NZ.261.164.2024

Dotyczy: Przebudowa ul. Straszewskiego na odcinku od ul. Smoleńsk do ul. Piłsudskiego oraz ul. Piłsudskiego na odcinku od ul. Straszewskiego do peronu "Uniwersytet Jagielloński" wraz z przebudową torowiska tramwajowego, sieci trakcyjnej, oświetlenia i odwodnienia ulicznego oraz przebudową kolidującej infrastruktury technicznej. Znak sprawy: 5/XII/2024

Zamawiający zgodnie z art. 135 ust 6 ustawy Prawa zamówień publicznych przekazuje treść pytań wraz z odpowiedziami:

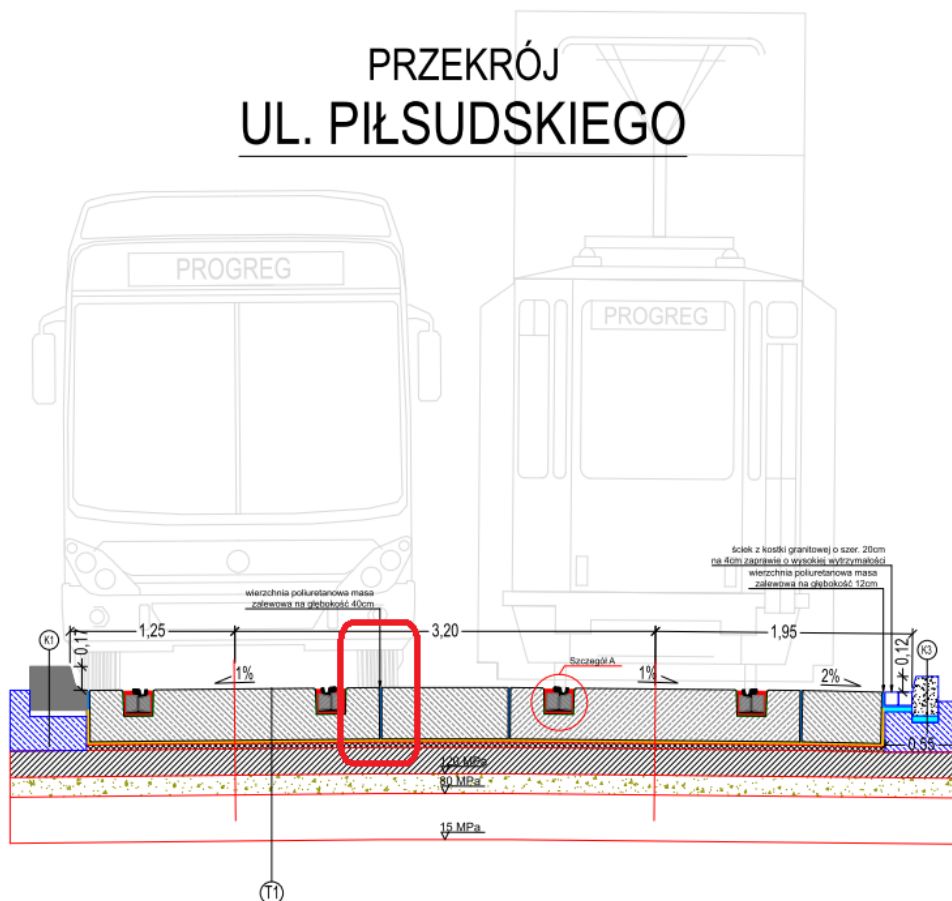
Mając na uwadze, że w torowisku tramwajowym w ulicy Hubskiej we Wrocławiu zastosowano bliźniaczo podobne rozwiązanie konstrukcyjne jak to zaprojektowane w ulicy Straszewskiego i Piłsudskiego w Krakowie, tj. zastosowano warstwę wibroizolacyjną oraz zabudowę torowiska w postaci drobnowymiarowych prefabrykowanych płyt okołotorowych jak i płyt środkowych, informujemy, że zabudowa/nawierzchnia torowiska w ulicy Hubskiej uległa degradacji po upływie niecałych trzech lat i jest obecnie po przebudowie.

Wnosimy o analizę konieczności zastosowania wibroizolacyjnych mat podtorowych pod całym zakresem płyt prefabrykowanych a w szczególności pod płytami drobnowymiarowymi (skrajnymi i środkowymi).

Jak wynika z załączonych do pytania zdjęć, do degradacji pasa torowo- drogowego przyczyniła się przede wszystkim wibroizolacyjna mata podtorowa znajdująca się pod wąskimi płytami zastosowanymi po bokach płyt torowych jak również w międzytorzu. W torowisku stwierdzono również znaczne przemieszczanie się poprzeczne płyt torowych w miejscach łuków poziomych. Ponadto jak widać na zdjęciach, krawężniki (oporniki), zastosowane na połączeniu torowiska (przy pionowej macie wibroizolacyjnej) z jezdnią, uległy zniszczeniu wskutek jeżdżenia po nich kół samochodów w tym autobusów. Degradacja zabudowy torowiska w ulicy Hubskiej obnażyła szereg złych założeń przyjętych na etapie projektowania, w tym między innymi ułożenie na elastycznej macie wibroizolacyjnej elementów z drobnowymiarowych prefabrykowanych płyt będących nawierzchnią pasa drogowo-tramwajowego.

Zamawiający nie przewiduje zmian w zakresie rozwiązań konstrukcyjnych. Zaprojektowana konstrukcja została poprzedzona analizą w zakresie skuteczności wibroizolacji i maksymalnych ugięć szyny na odcinkach przebudowywanych ulic oraz węzła tramwajowego. Przytoczony przykład z ulicy Hubskiej we Wrocławiu jest nietrafiony, gdyż wiązał się z poważnymi problemami jakościowymi oraz zmianą Wykonawcy w trakcie

wykonywania robót. Odmienna była również technologia wykonania warstwy wyrównawczej pod płytami prefabrykowanymi oraz wypełnienia szczelin między płytami. O wiele celniejszym porównaniem byłby przykład ul. Królewskiej w Krakowie, gdzie torowisko utrzymane jest w dobrym stanie technicznym, a zostało wykonane w analogicznej konstrukcji, z wąskimi płytami międzytorowymi i na dobrej jakości macie wibroizolacyjnej. Podobnie jak w wielu innych lokalizacjach na terenie miasta Krakowa oraz całej Polski (np. Poznań, Łódź) tego typu nawierzchnia, w połączeniu ze starannością wykonania i doбором odpowiednich materiałów, będzie optymalna z punktu widzenia założonego obciążenia ruchem oraz konieczności skutecznego tłumienia drgań.

PRZEKRÓJ UL. STRASZEWSKIEGO

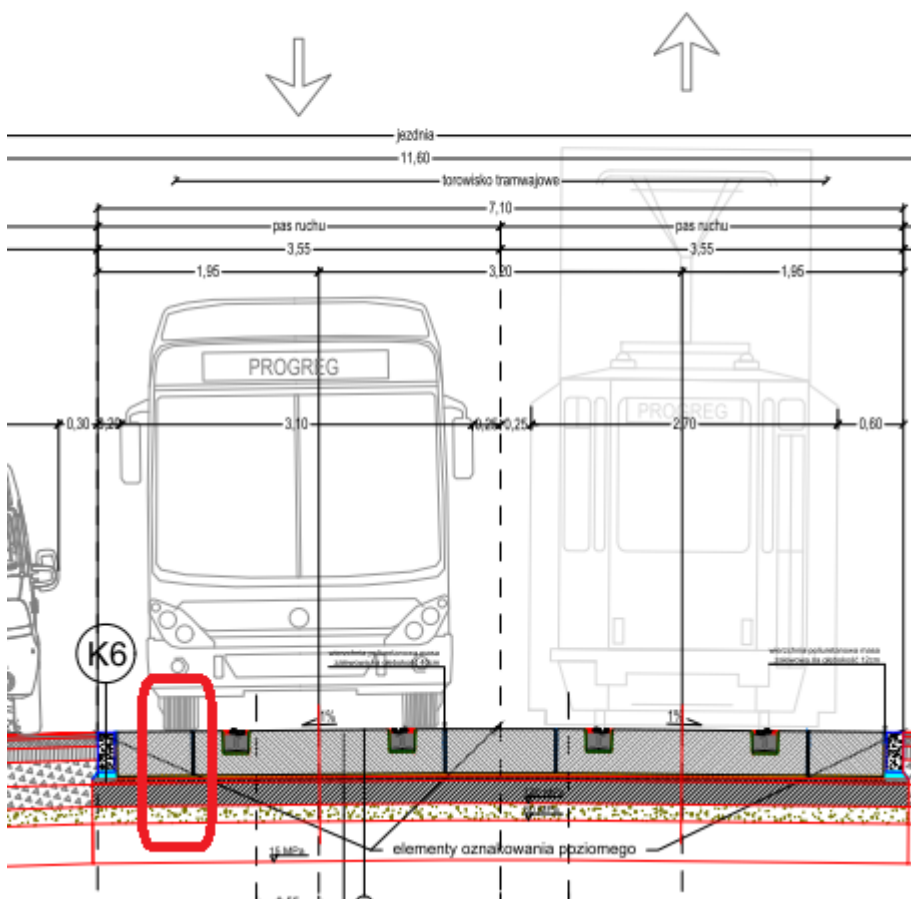
Jak widać na poniższych rysunkach z dokumentacji projektowej koła pojazdów (w tym autobusów) będą poruszały się dokładnie po tych drobnowymiarowych płytach prefabrykowanych co będzie miało niebagatelny wpływ na trwałość zabudowy torowej.

W obawie o trwałość inwestycji w zakresie konstrukcji i nawierzchni torowiska zwłaszcza w okresie gwarancji i rękojmi wnosimy o zmianę dokumentacji projektowej w przedmiotowym zakresie. Poniżej zdjęcia przedstawiające torowisko w ulicy Hubskiej po niewielkim okresie eksploatacji:
